RÉPONSES À LA SÉRIE 1 DE QUESTIONS ET
COMMENTAIRES DU MELCCFP

Projet éolien Les Jardins

Dossier 3211-12-267

SEPTEMBRE 2025

Carte QC-22

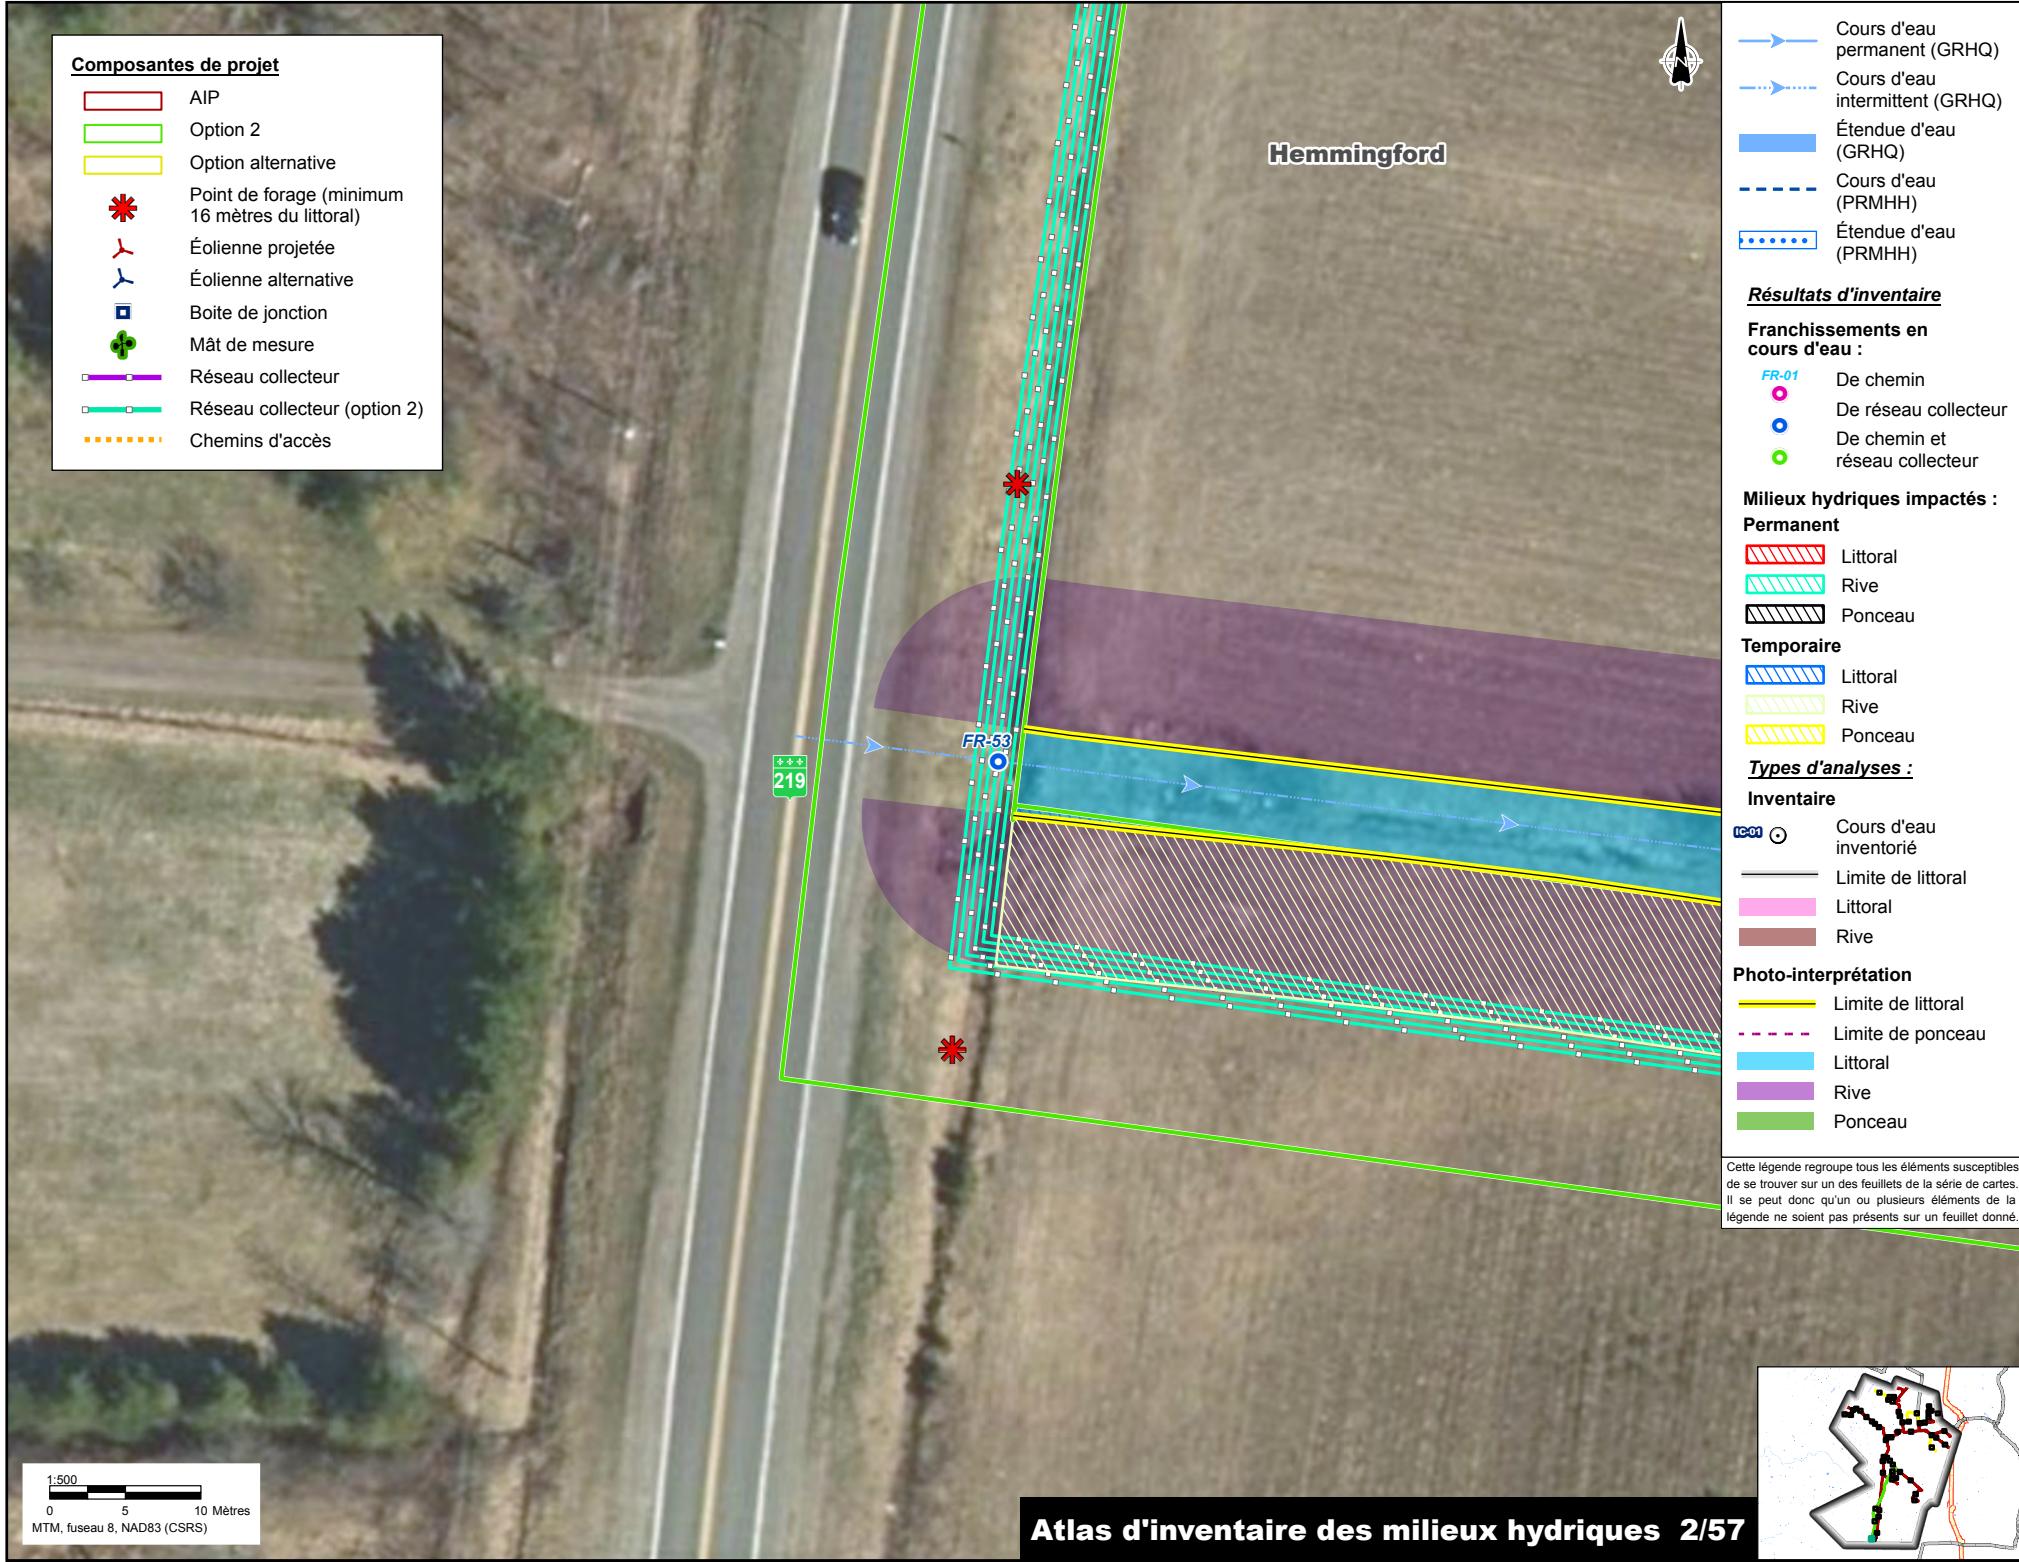
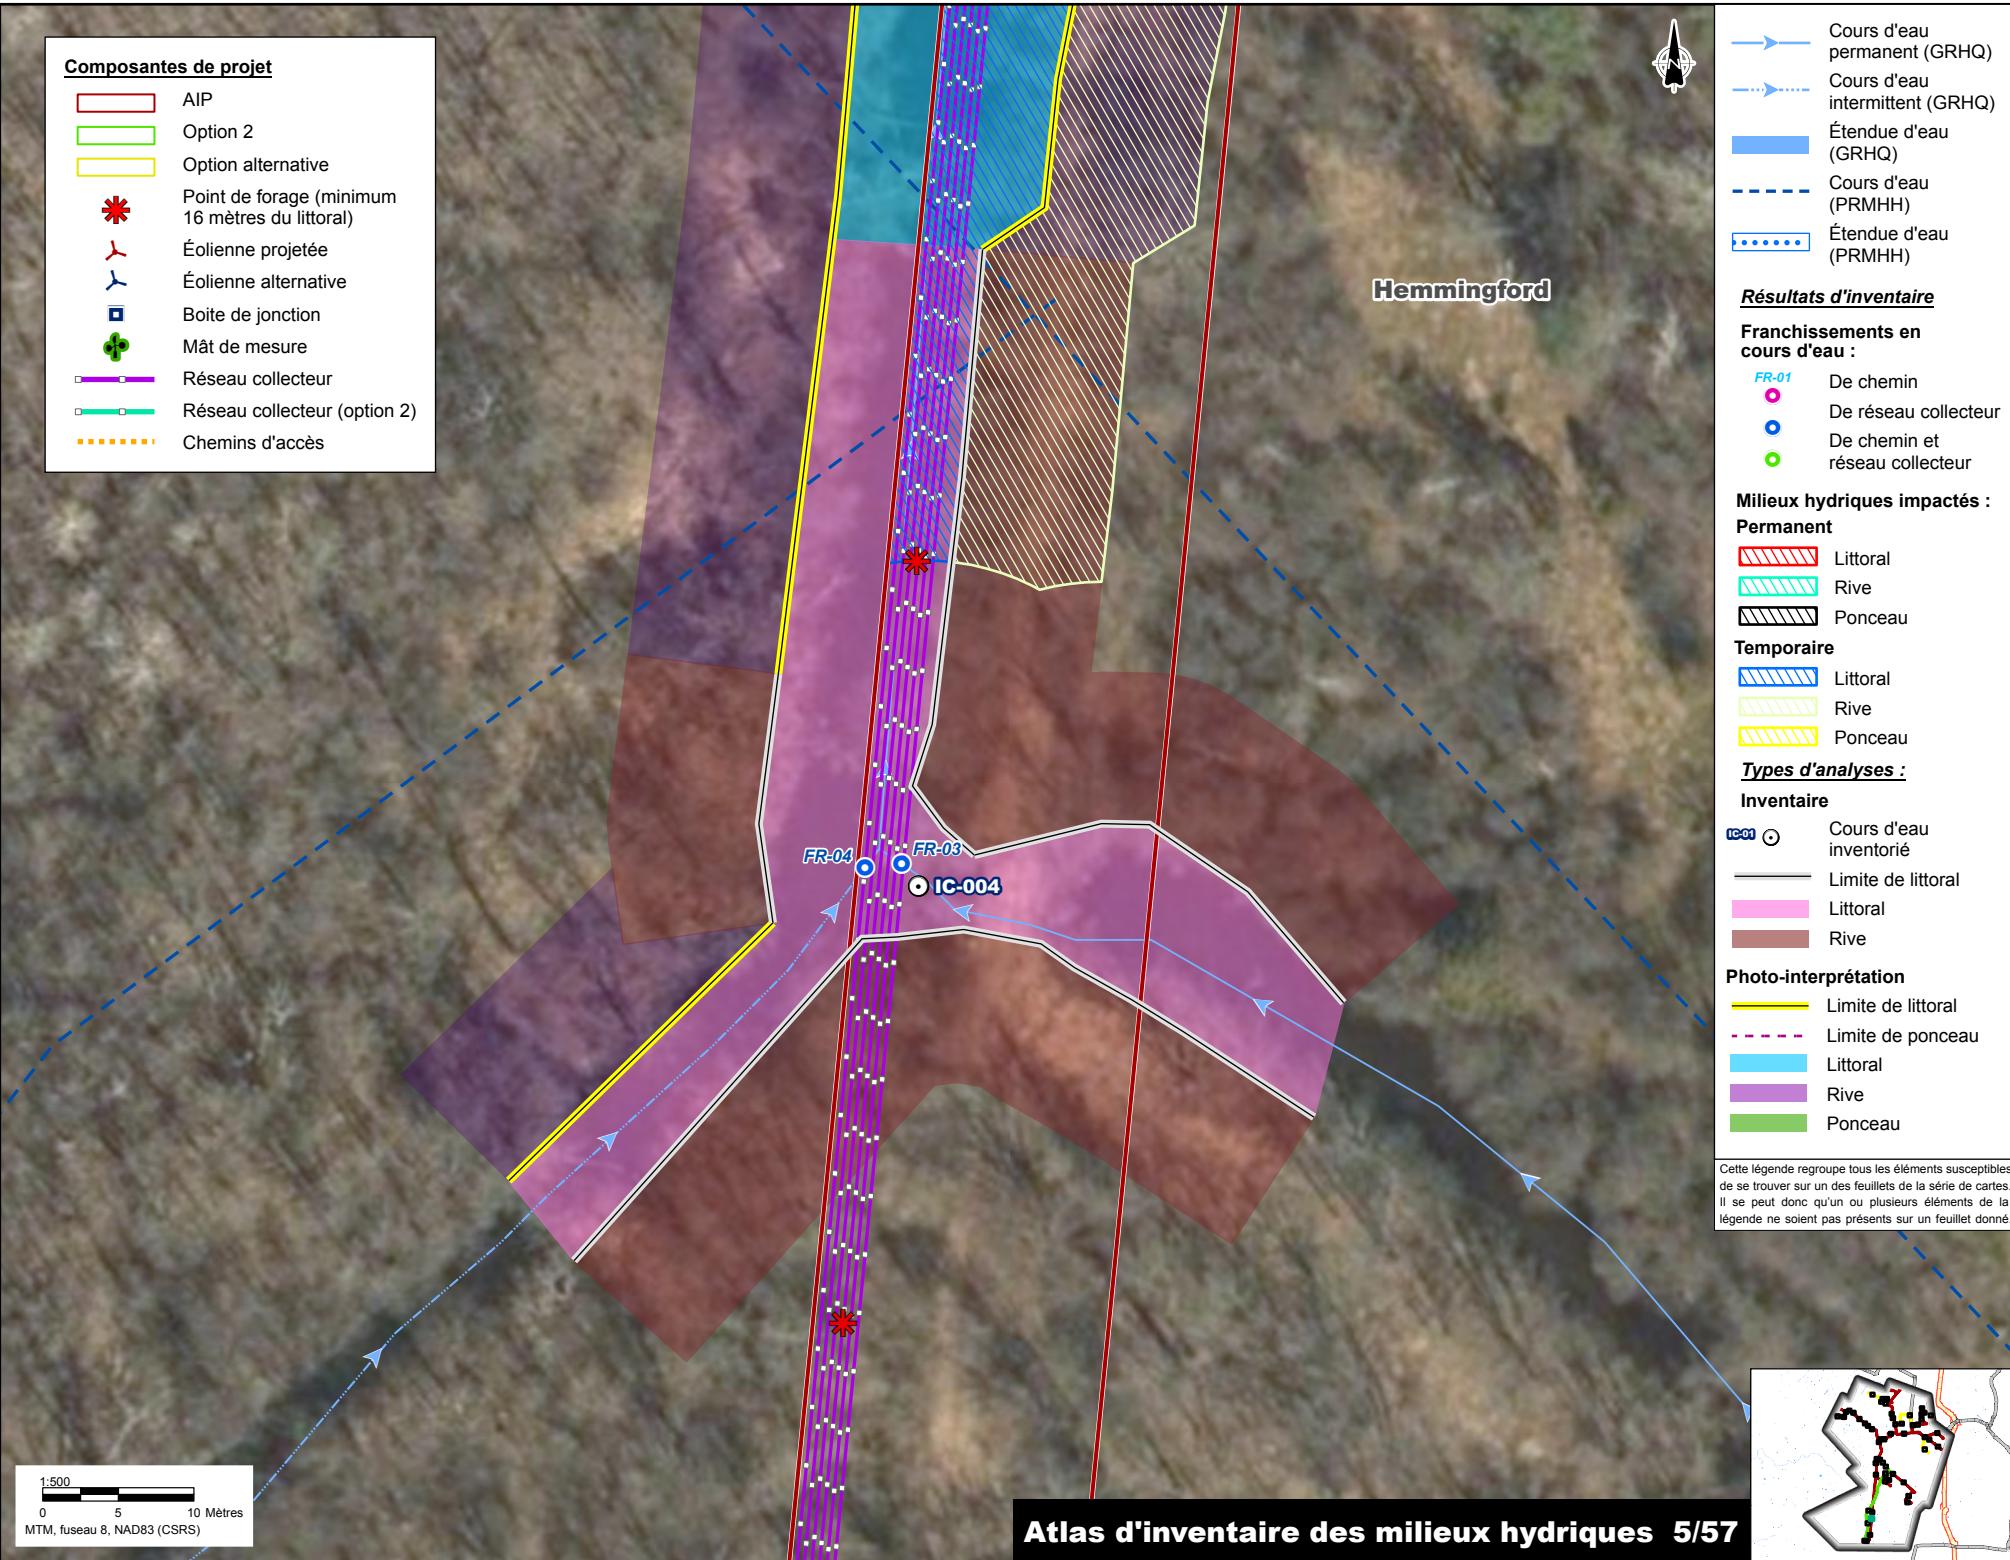
QC - 41 En lien avec les exigences énoncées à la section 2.3.2 de la directive ministérielle, l'atlas des composantes de projet présentée à l'annexe 6-A de l'étude d'impact représente les cours d'eau de la zone d'étude identifiée dans la Géobase du réseau hydrographique du Québec et dans le Plan régional des milieux humides et hydriques (PRMH) de la MRC des Jardins-de-Napierville à l'aide de lignes.

Cela dit, l'étude d'impact ne précise pas la superposition des infrastructures et ouvrages projetés par rapport à la localisation de la limite du littoral, ni la rive applicable à chacun, des cours d'eau relevés dans l'aire d'implantation du projet, conformément aux définitions de l'article 4 du *Règlement sur les activités dans des milieux humides, hydriques et sensibles* (chapitre Q-2, r. 0.1) (RAMHHS).

De plus, l'initiateur est invité à prendre note que la rive applicable aux cours d'eau selon l'article 4 du RAMHHS est de 10 ou 15 m en tout temps, dépendamment de la pente et de la hauteur du talus. Bien que la rive puisse être cultivée dans certains cas jusqu'à une distance de trois mètres de la limite du littoral, la largeur de la rive applicable aux cours d'eau en terre cultivée demeure 10 ou 15 m, selon le cas de figure. Ainsi, les empiètements en rive associés aux chemins longeant de tels cours d'eau doivent être considérés, même s'ils respectent la distance minimale de trois mètres permise pour la culture.

Le bilan des superficies affectées de manière temporaire et permanente est disponible à la section 7.3.8 du chapitre 7 révisé. Ce dernier est transmis avec les documents complémentaires aux réponses. Veuillez noter que les changements au chapitre 7 révisé, par rapport au rapport initial, ont été surlignés en gris afin de faciliter la lecture à jour.
